**DIPLOMOVÁ PRÁCE
Stavebně technologický projekt
Novostavba základní školy v obci Jirny**

**1. Posouzení předané projektové
dokumentace**

Bc. Veronika Čížková

Obrázek 1: Detail uložení stropní konstrukce (Zdroj:PD)

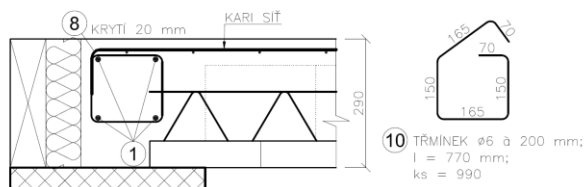
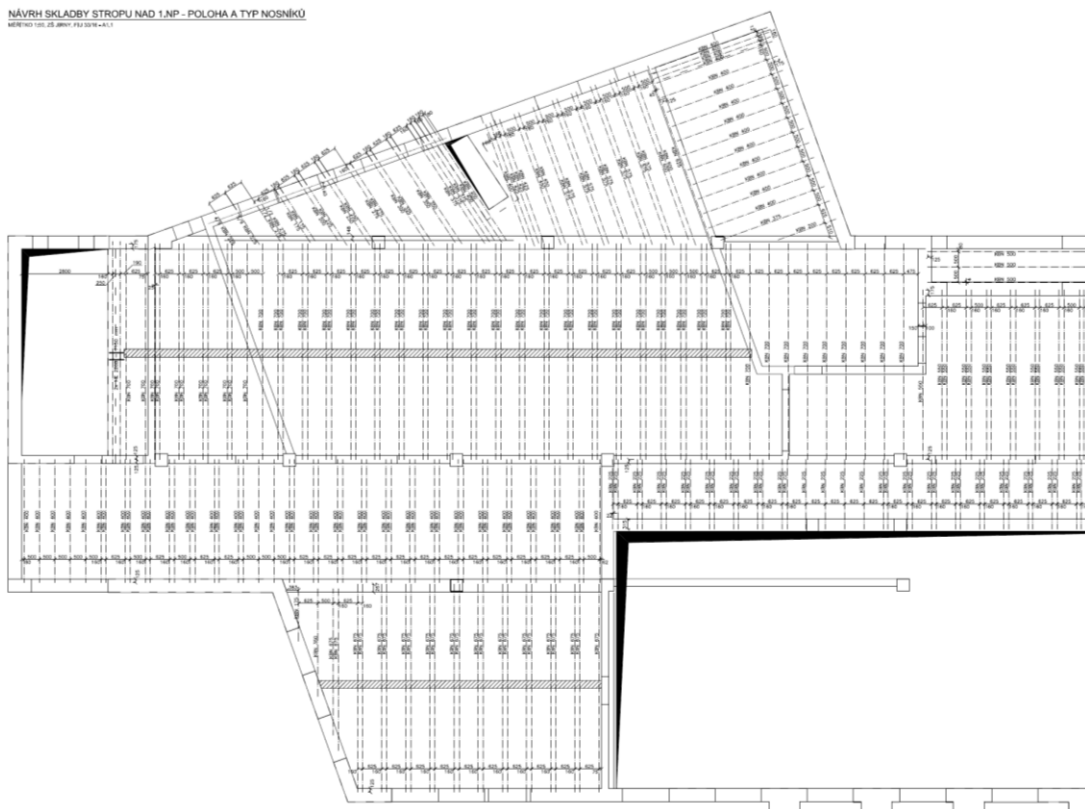
1.1.2.1 Stropní konstrukce

V objektu je navržena nosná část stropní konstrukce jako systémová skládaná z keramických nosníků a vložek. Vzhledem ke složitosti objektu –

nepravidelný tvar půdorysu, hodnotím toto řešení jako nevhodné a zbytečně pracné.

Navrhuji celou stropní konstrukci udělat jako železobetonovou desku místy doplněnou o železobetonové, případně ocelové, průvlaky.

Obrázek 4: Detail kotvení záchranného systému [20]

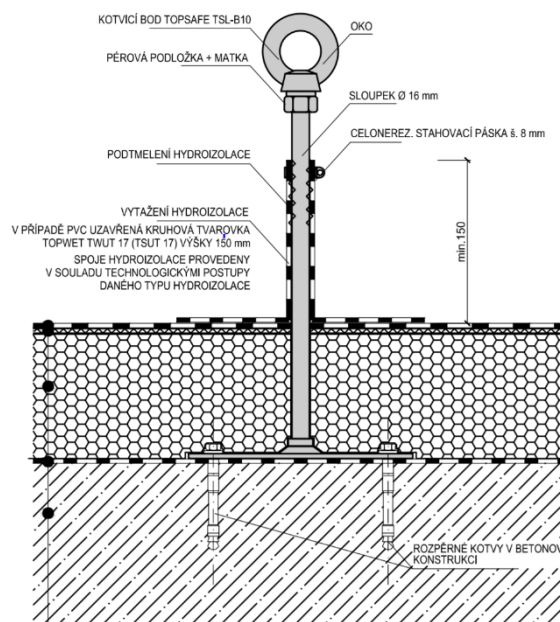
V dokumentaci není řešena bezpečnost práce při údržbě střešní konstrukce, atika má nedostatečnou výšku (cca 450 mm), a z toho důvodu by měl být navržen záchytný systém pro údržbové práce.

Problematiku bezpečnosti a ochrany zdraví při práci na pracovištích s nebezpečím pádu z výšky nebo do hloubky řeší jednotlivá ustanovení Nařízení vlády č. 362/2005 Sb. v aktuálním znění.

Navrhuji do skladby střešní konstrukce přidat kotvicí systém, a to vhodně rozmístěné lanové úchyty podél okrajů střešní konstrukce a kolem nebezpečných otvorů, kde hrozí propadnutí (světlíky nad dílnami ve východní části objektu). Mezi kotvicími body bude nataženo ocelové lano.

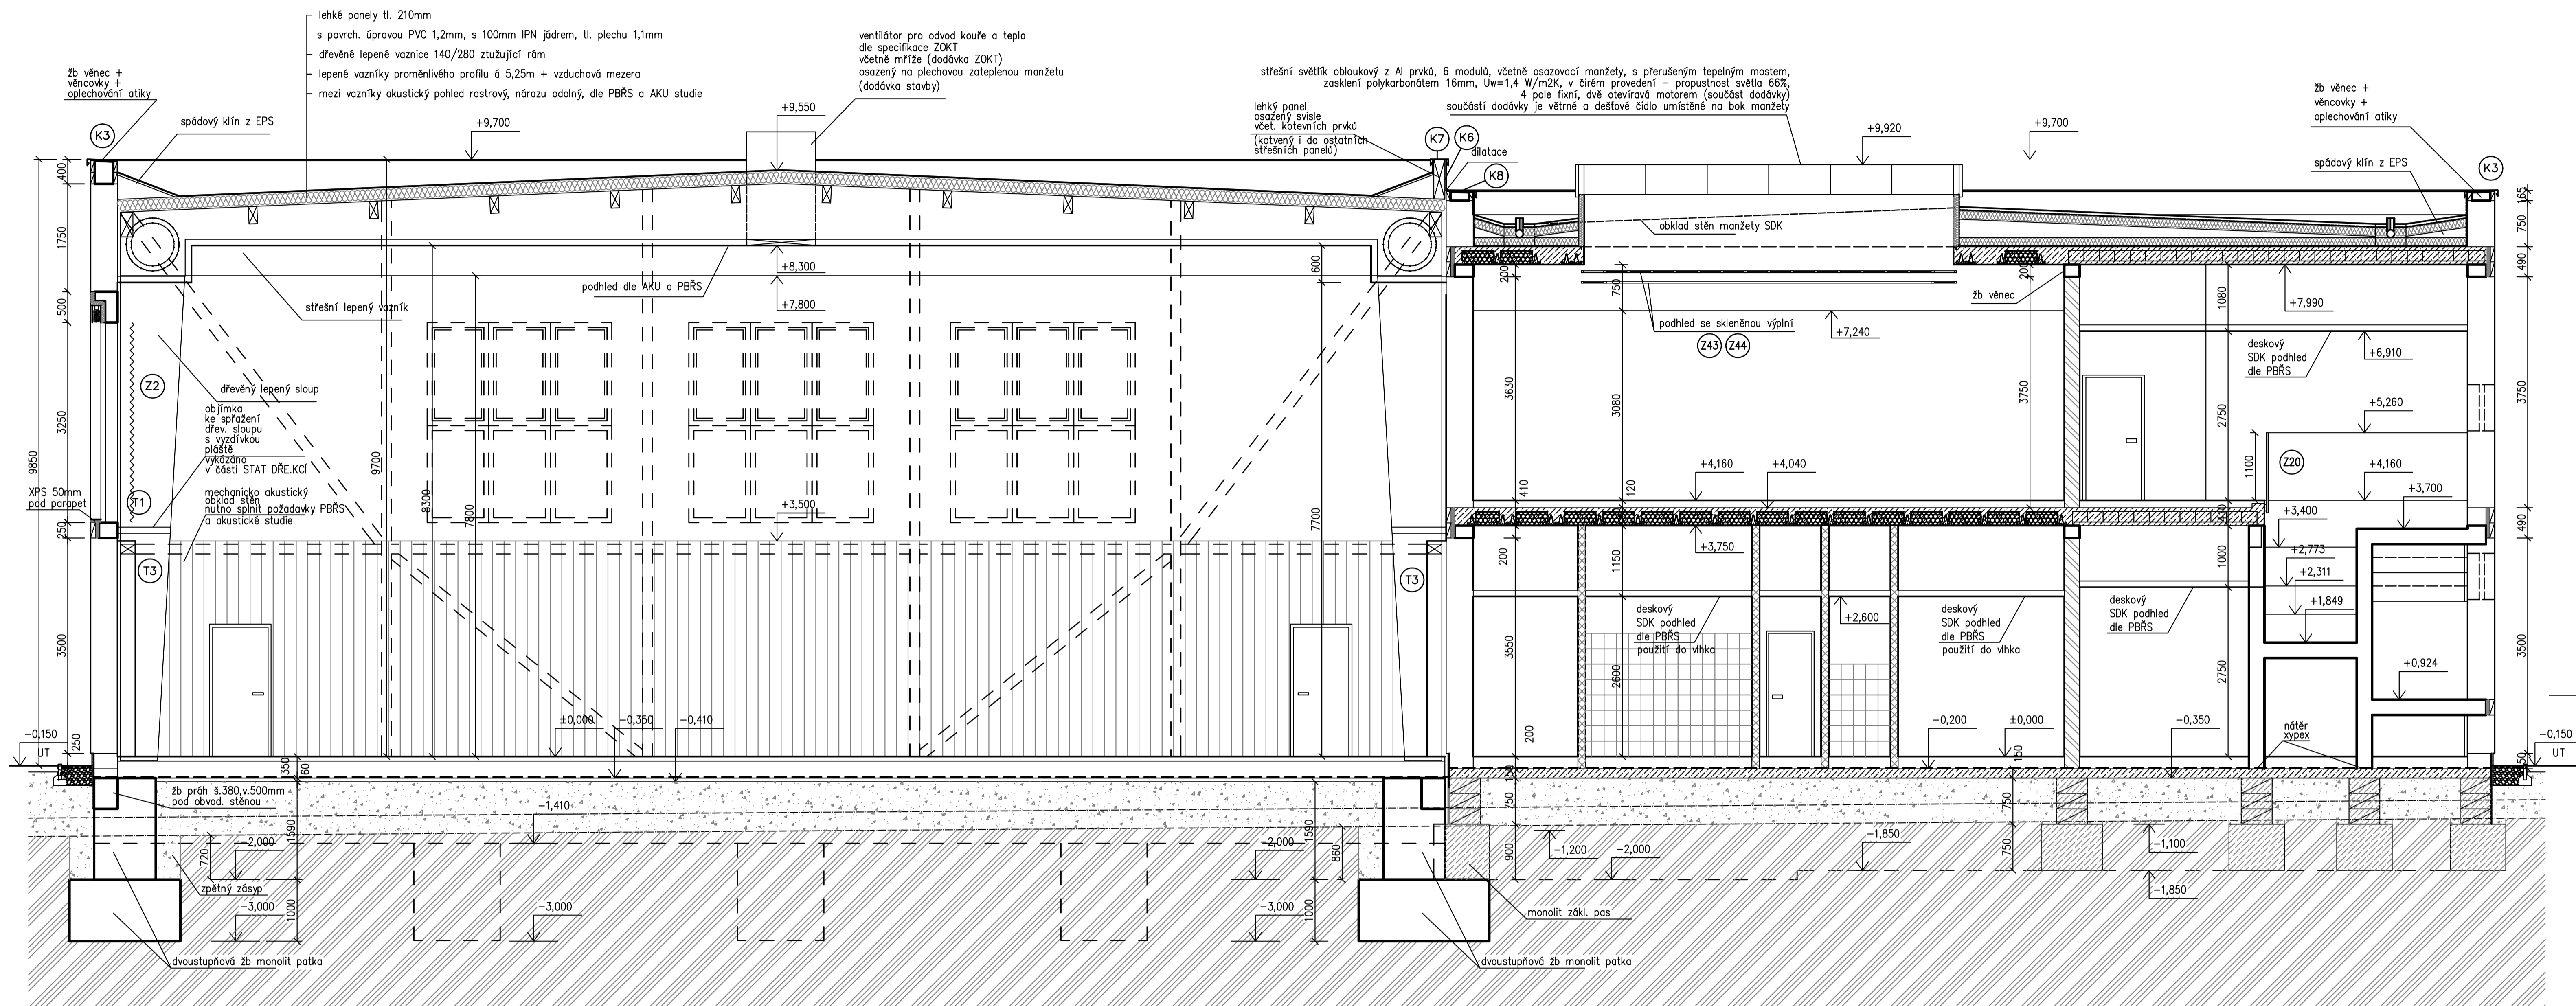
Ve výkresech řezu nejsou označeny skladby podlah.
